# 监理工程师通知单

工程名称：浙江奥登瑞机械 1.6MWP 分布式光伏发电项目

编号：ZJADR-TZD-001

主题：施工质量及文明施工

图 1

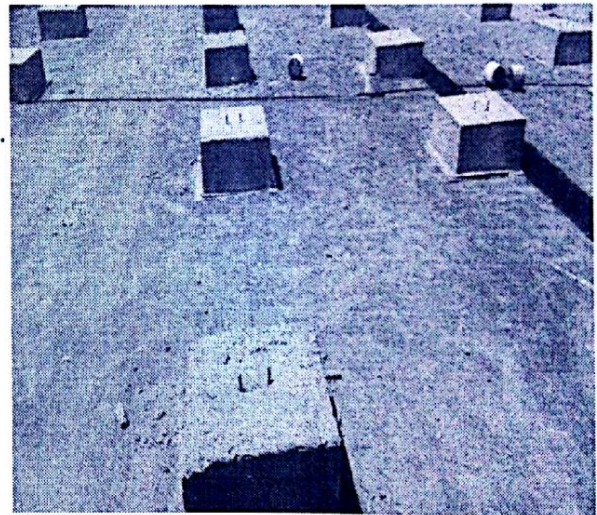
- 1、配重块表面毛糙；（图1）
- 2、预埋螺栓外露太短；（图1）
- 3、屋面施工留下的垃圾没有及时清理；（图2）

为了给厂方业主留下一个好的印象，现要求总包方每天施工结束后对现场垃圾进行清理，并对不合格的配重块进行整改，自检合格后通知我监理部与建设方验收。通过后方可进行下道工序。

限 3 日内整改完成！
